オープンハウス (R5/12/1・2) での意見について①

(延べ150名来場)
(意見数：218件)

オープンハウス（R5/12/1・2）での意見及び都の考え方

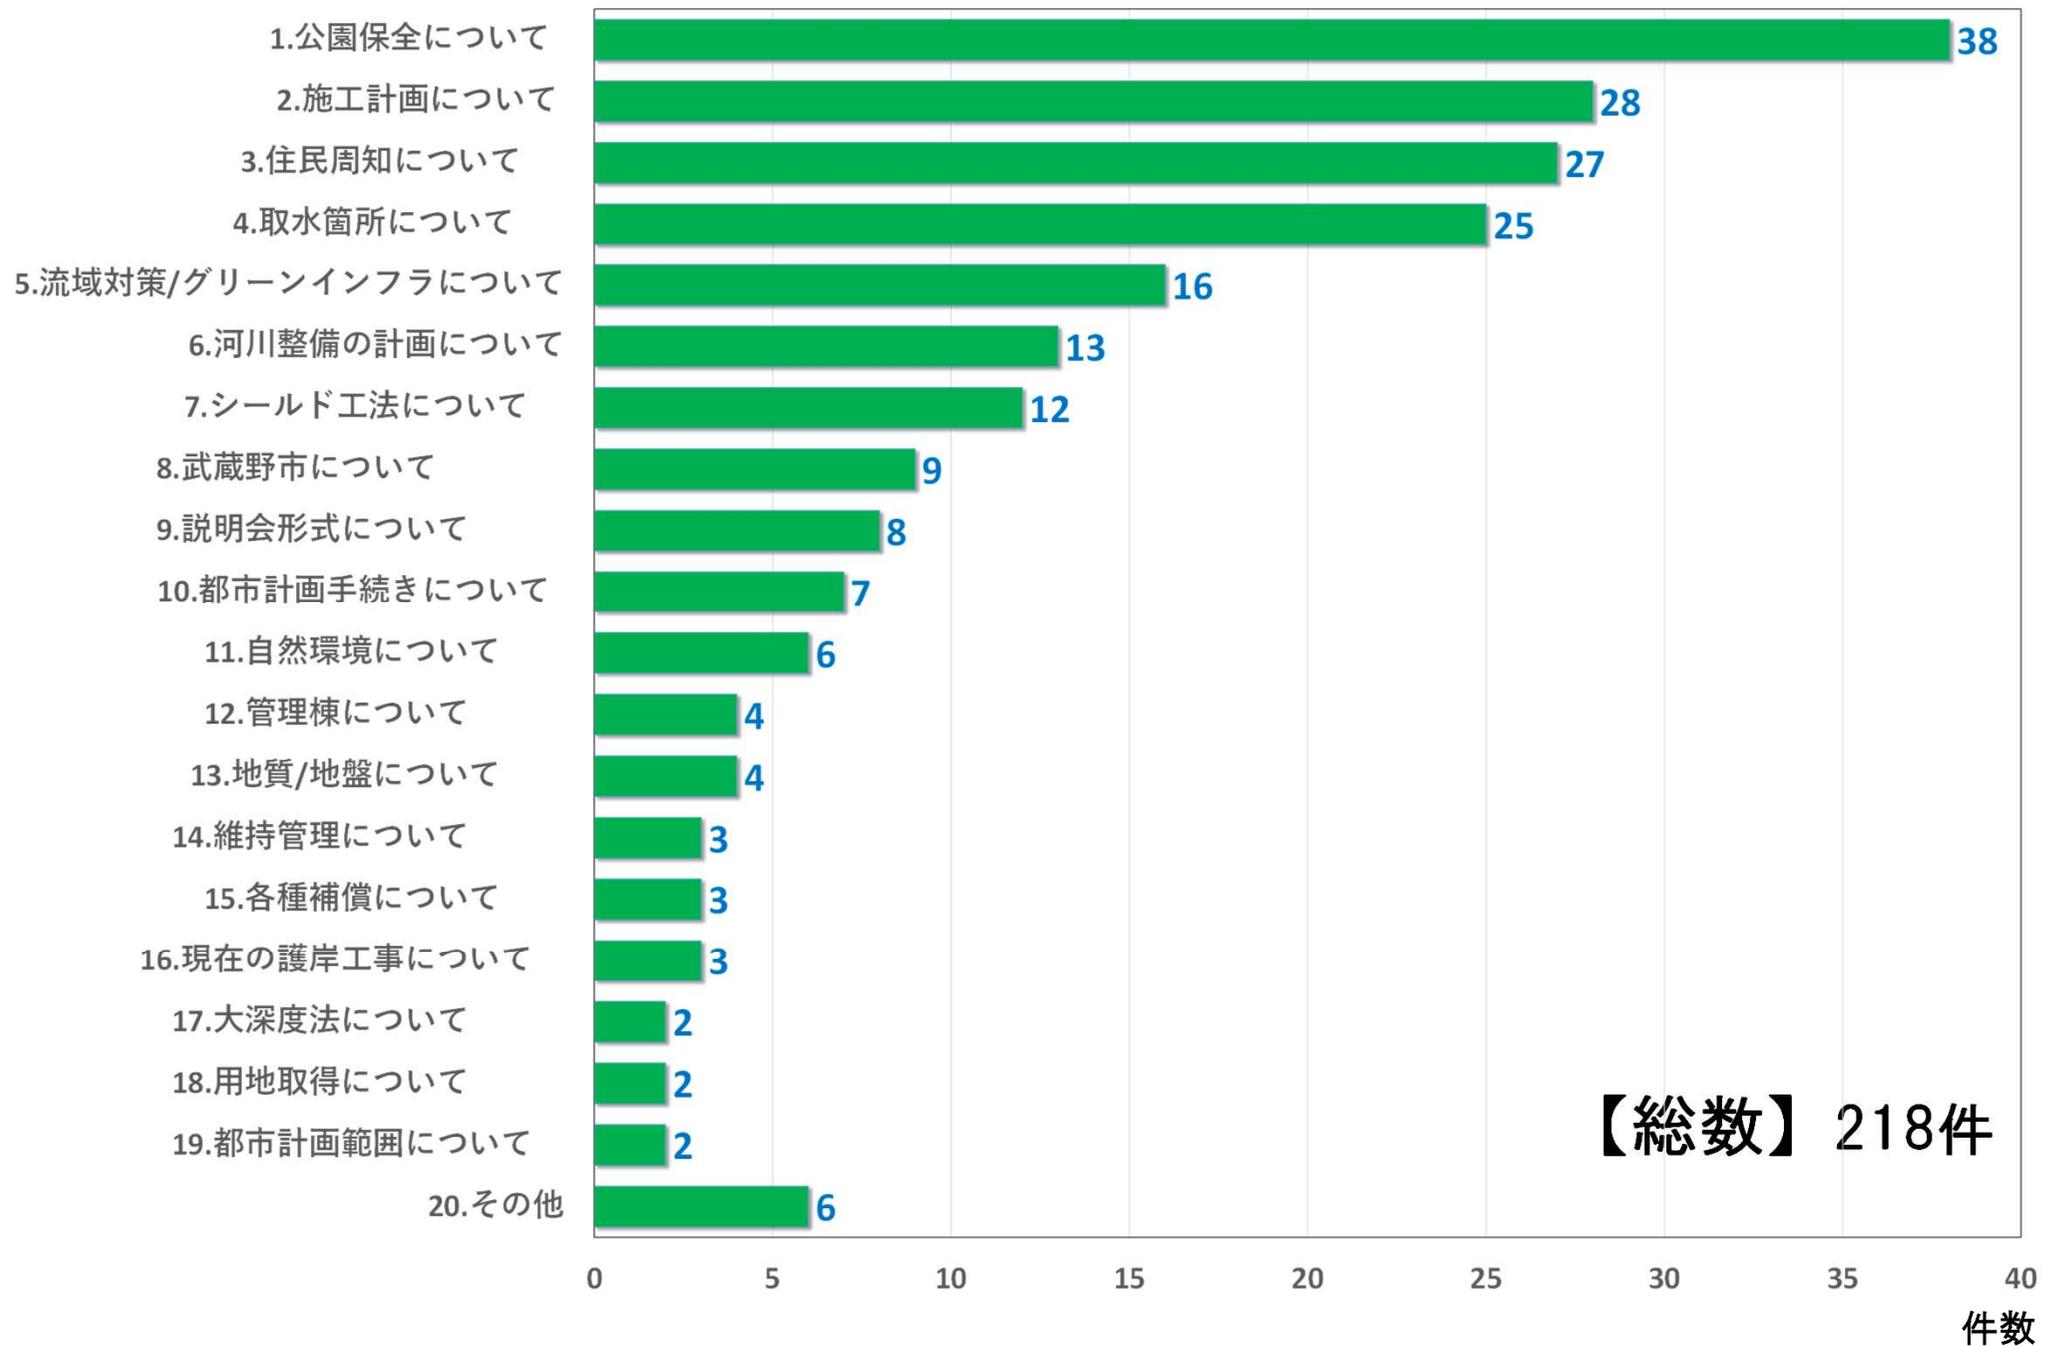
原寺分橋付近に関すること

関根文化公園付近に関すること

全体に関すること

善福寺川緑地付近に関すること
